REQUALIFICATION DE LA TRAVERSEE DE LA ROCHE DE RAME

Concertation publique réglementaire Atelier de travail du 07/11/2024

Note de synthèse

22/01/2025 – V2

Repères indiqués sur les cartes, lors de l'atelier de travail

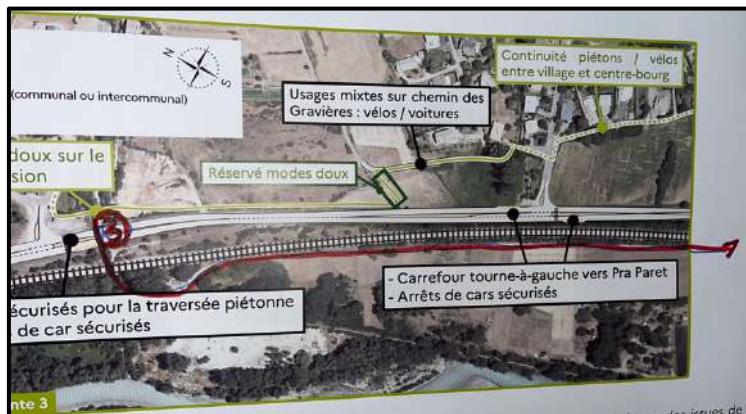
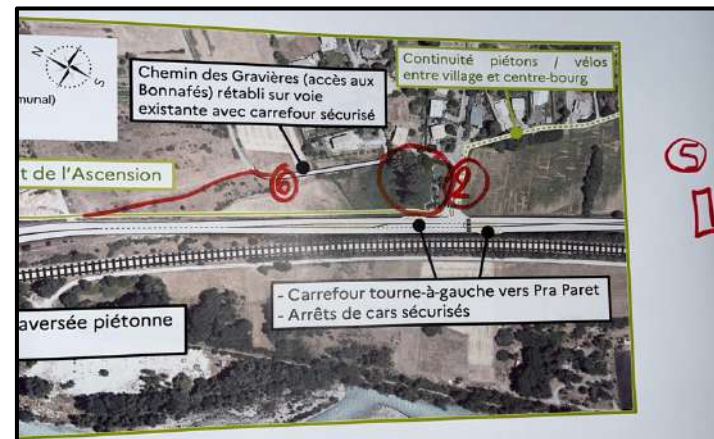
Repère 1 : alternative à la passerelle sur le torrent de l'Ascension via les routes existantes (les Bonnafés, les Gillis, Le Goutail, ...)

Repère 4 : bus scolaire gêné pour s'insérer vers le centre-bourg (terre-plein)

Repère 3 : liaison village-Nord / centre-bourg via les cheminements existants

Repère 2 : impact de la piste cyclable sur zone humide

Repère 5 : positionnement du radar avant l'école, en venant de l'Argentière

Repère 6 : éloignements des mobilités douces de la RN

Repères indiqués sur les cartes, lors de l'atelier de travail

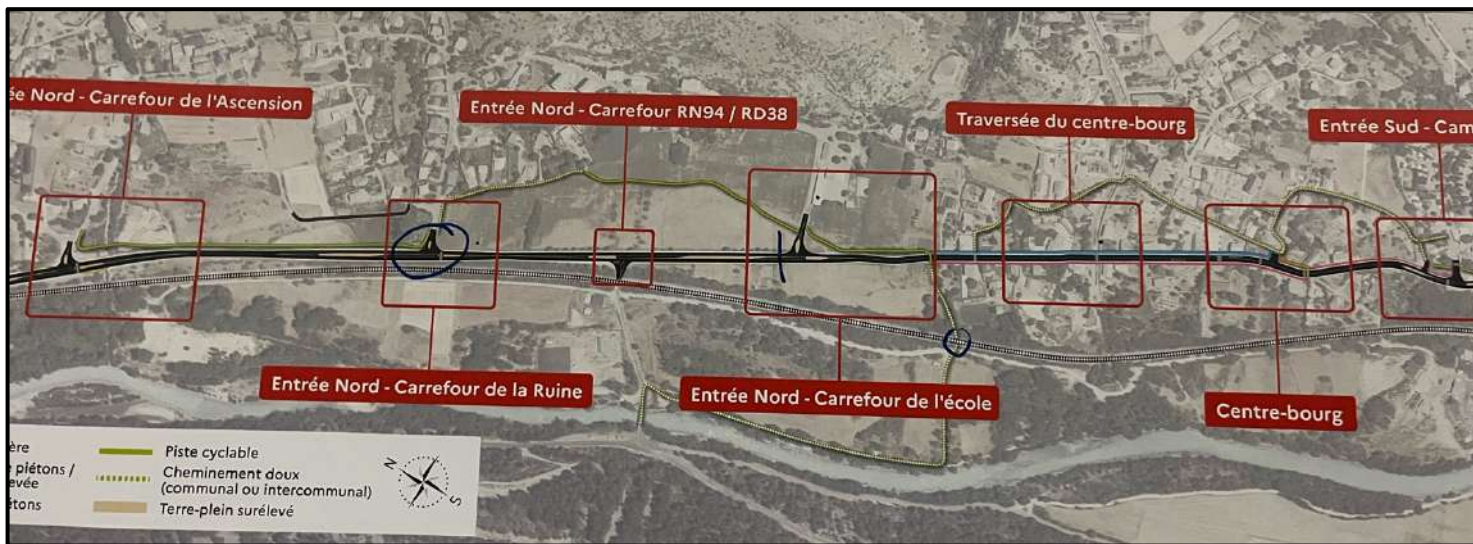
Repère 1 : itinéraire cyclable aménagé le long de la voie ferrée (passage sous la voie ferrée au niveau du carrefour de l'Ascension)

Emplacements de zones humides (indiqué par un participant)

5.1.1 Secteur Entrée Sud – parking et camping du lac

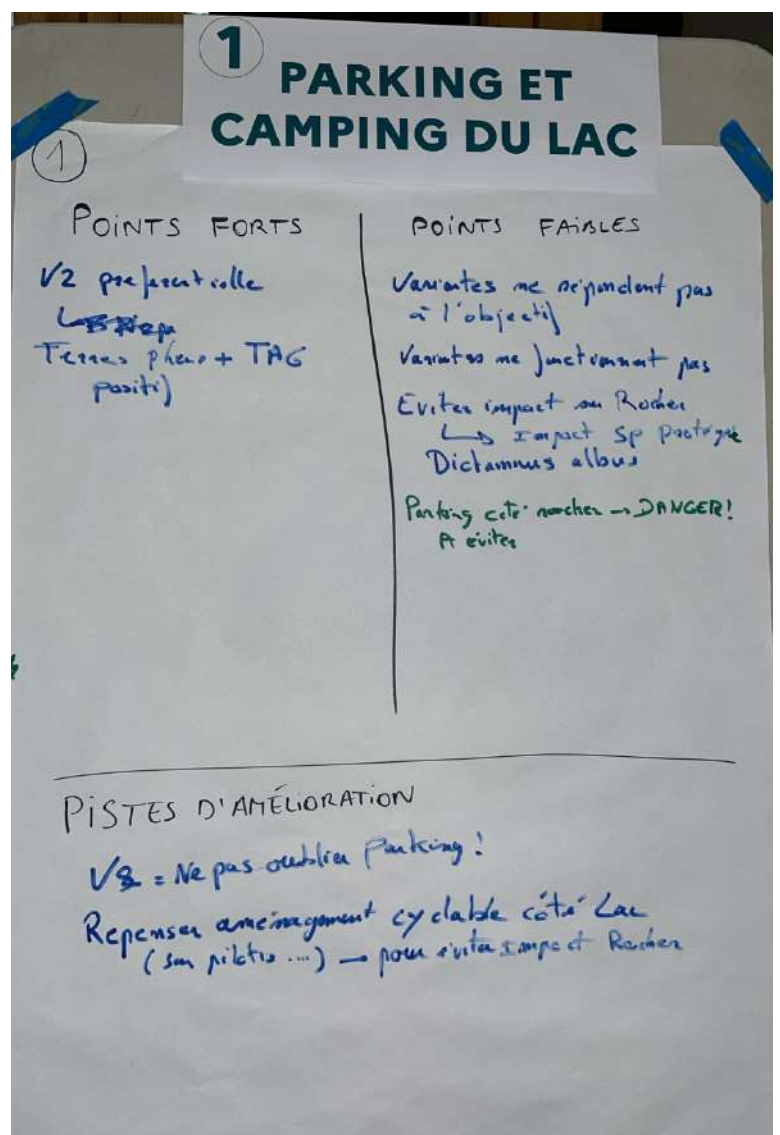
- V2 préférentielle
- Terre-plein + TAG positifs

- Variantes ne répondent pas à l'objectif
- Variantes ne fonctionnent pas
- Éviter impact sur Rocher : impact espèce protégée : *Dictamnus albus*
- Parking cité rocher -> danger ! A éviter

- VS = ne pas oublier parking !
- Repenser aménagement cyclable côté lac (sur pilotis ...) pour éviter impact et Rocher

5.1.2 Centre-bourg option 1

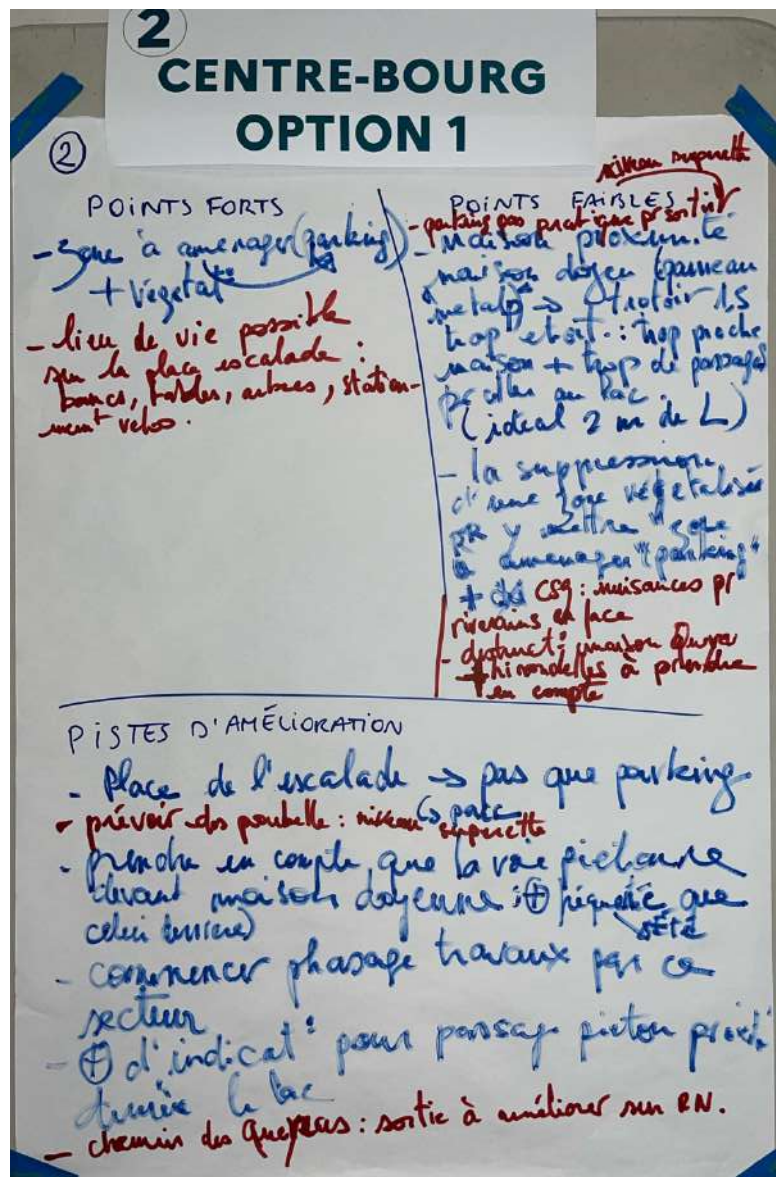
- Zone à aménager (parking) + végétation
- Lieu de vie possible sur la place escalade : bancs, tables, autres, stationnement vélo

- Parking pas pratique pour sortir au niveau de la supérette
- Maison proximité
- Maison Metalp : trottoir 1,5 trop étroit : trop proche maison + trop de passage pour aller au lac (idéal 2m de large)
- La suppression d'une zone végétalisée pour y mettre « zone à aménager « parking » et conséquence : nuisance pour les riverains en face
- Destruction maison Queyras + hirondelles à prendre en compte

- Place de l'escalade : pas de parking, parc
- Prévoir des poubelles : niveau supérette
- Prendre en compte que la voie piétonne devant maison doyenne est plus fréquentée en été que celle derrière
- Commencer phasage travaux par ce secteur
- Plus d'indication pour passage piéton proximité derrière le lac
- Chemin des Queyras : sortie à améliorer sur RN

5.1.3 Centre-bourg option 2

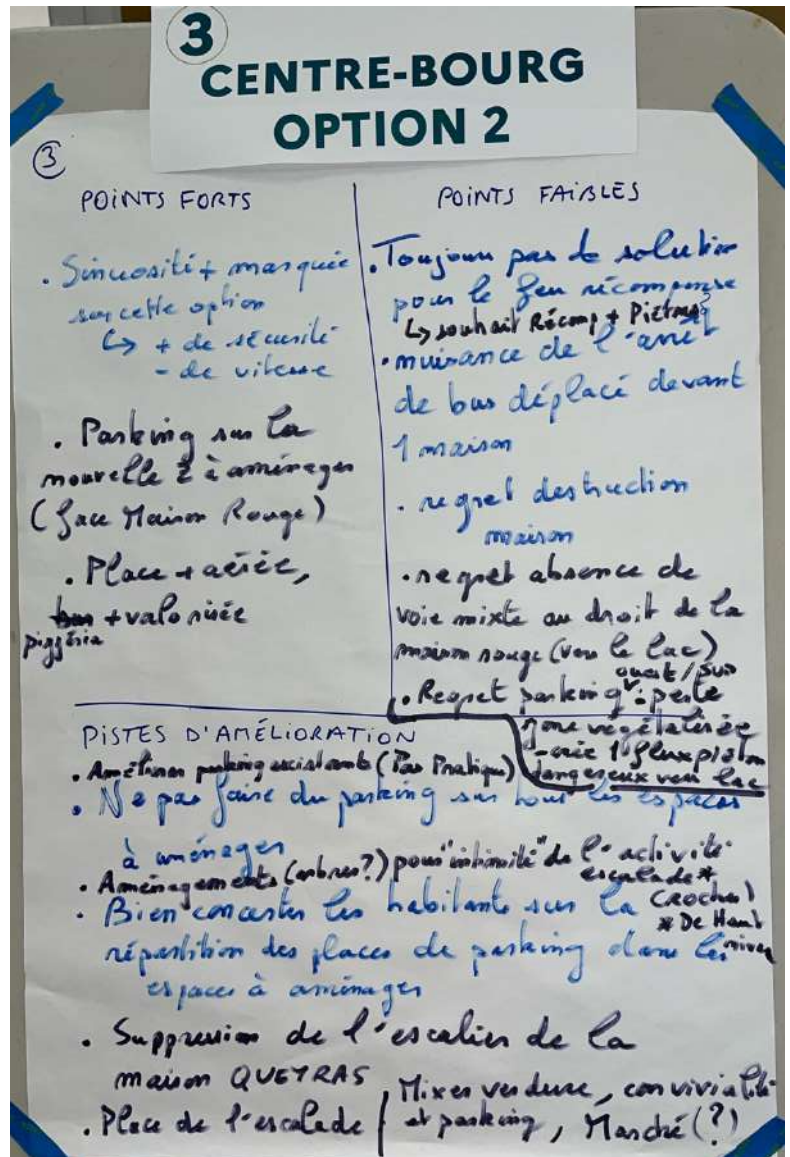
- Sinuosité plus marquée sur cette option :
 - Plus de sécurité
 - Moins de vitesse
- Parking sur la nouvelle zone à aménager (face maison rouge)
- Place plus aérée, pizzeria plus valorisée

- Toujours pas de solution pour le feu récompense : souhait récompense + piétons ?
- Nuisance de l'arrêt de bus déplacé devant une maison
- Regret destruction maison
- Regret absence de voie mixte au droit de la maison rouge (vers le lac)
- Regret parking ouest/sud à perte, zone végétalisée crée un flux piéton dangereux vers le lac

- Améliorer parking assistant (pas pratique)
- Ne pas faire du parking sur tous les espaces à aménager
- Aménagements (arbres ?) pour « intimité » de l'activité escalade de haut niveau (Rocher)
- Bien concerter les habitants sur la répartition des places de parking dans les espaces à aménager
- Suppression de l'escalier de la maison QUEYRAS
- Place de l'escalade mixer verdure, convivialité et parking, marché ?

5.1.4 Traversée du centre école

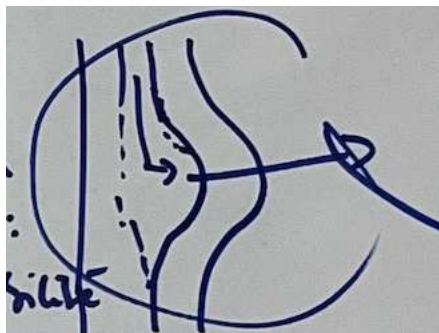
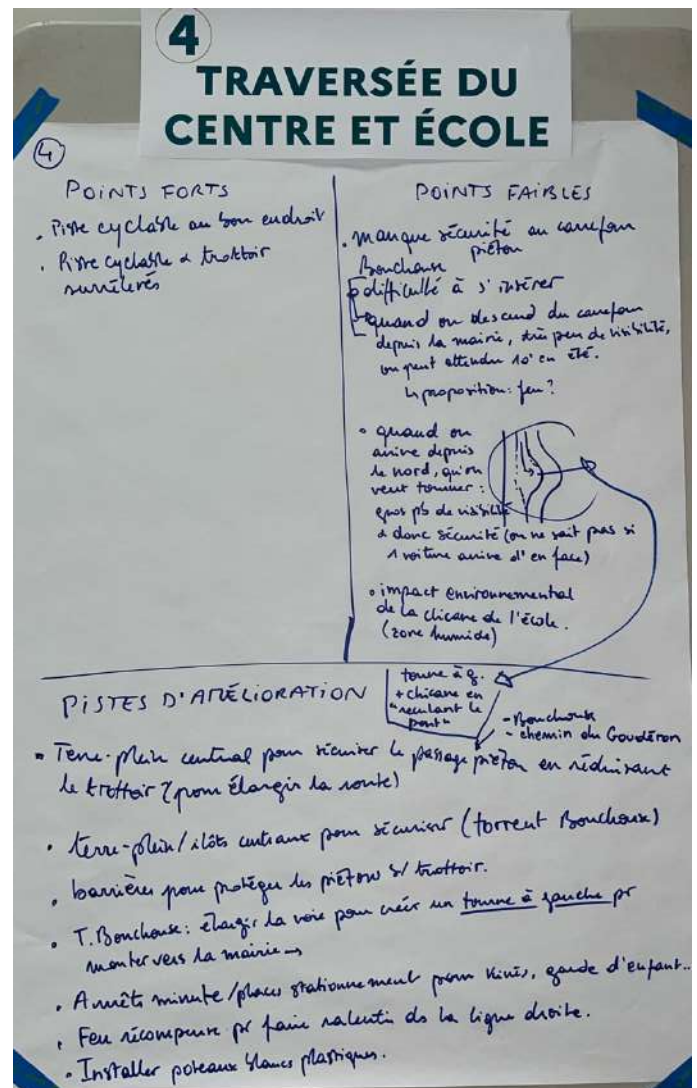
- Manque sécurité piéton au carrefour Bouchouse
- Difficulté à s'insérer
- Quand on descend du carrefour depuis la mairie, très peu de visibilité, on peut attendre 10 minutes en été : proposition de feu ?
- Quand on arrive depuis le nord, qu'on veut tourner : gros problème de visibilité et donc de sécurité (on ne sait pas si une voiture arrive d'en face)
 - Tourne à gauche + chicane en « reculant le pont »

- Impact environnemental de la chicane de l'école (zone humide)

- Terre-plein central pour sécuriser le passage (Bouchouse, Chemin du Goudéron) piéton en réduisant le trottoir (pour élargir la route)
- Terre-plein / îlots centraux pour sécuriser (torrent Bouchouse)
- Barrières pour protéger les piétons sur le trottoir
- Torrent Bouchouse : élargir la voie pour créer un tourne à gauche pour monter vers la mairie
- Arrêts minute / place stationnement pour kinés, garde d'enfants
- Feu récompense pour faire ralentir dans la ligne droite
- Installer poteaux blancs plastiques.

5.1.6 Vision globale

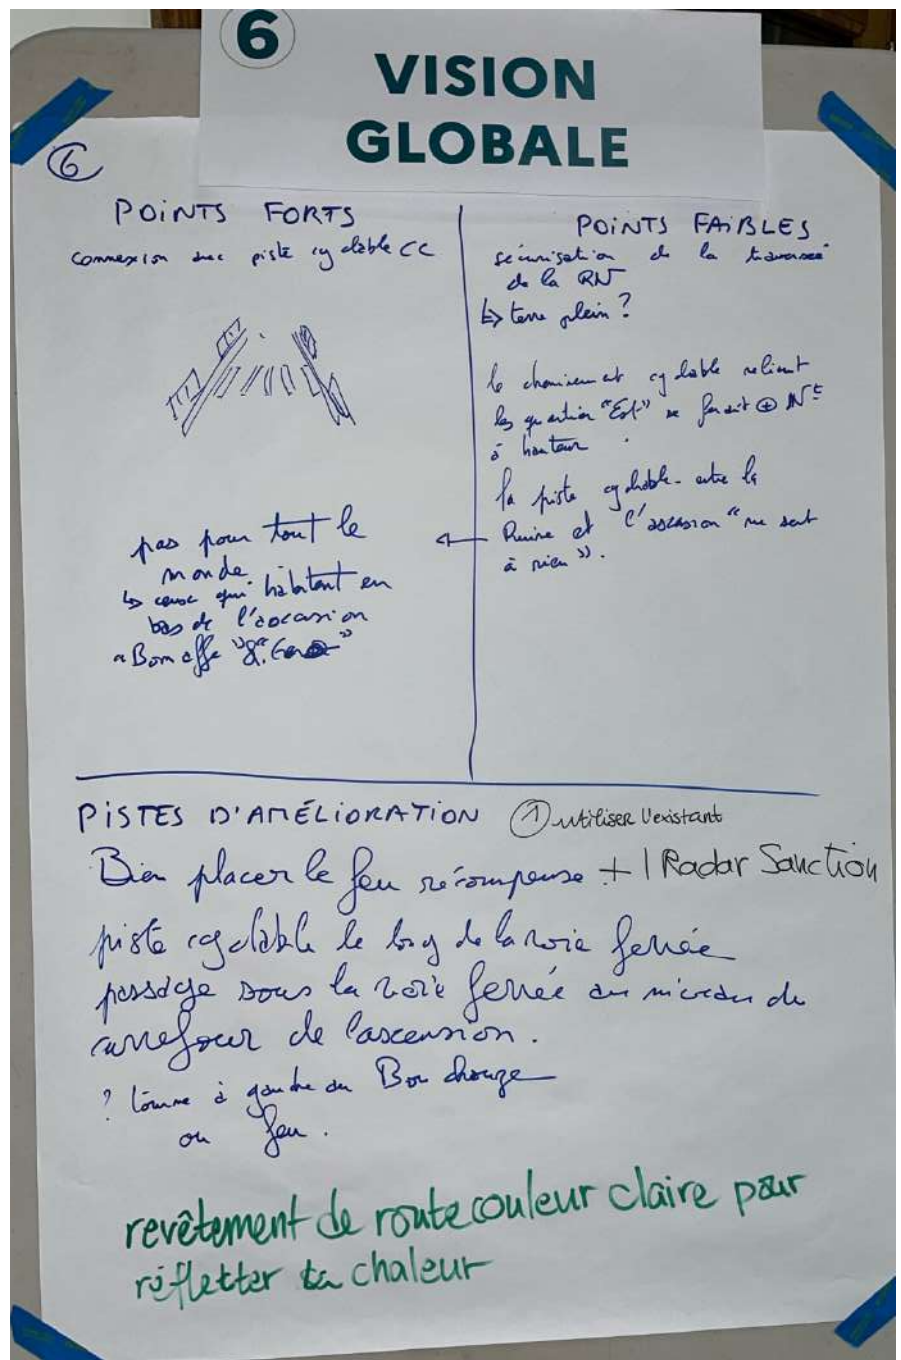
- Connexion avec piste cyclable CC

- Sécurisation de la traversée de la RN : terre-plein ?
- Le cheminement cyclable reliant les quartiers « Est » se ferait plus en à hauteur
- La piste cyclable entre la ruine et l'ascension » ne sert à rien
 - Pas pour tout le monde
 - Ceux qui habitent en bas de l'ascension à Bonnaffé

- Bien placer le feu récompense et le radar sanction
- Piste cyclable le long de la voie ferrée
- Passage sous la voie ferrée au niveau du carrefour de l'ascension
- Tourne à gauche du Bouchouse ou feu
- Revêtement de route couleur claire pour refléter la chaleur
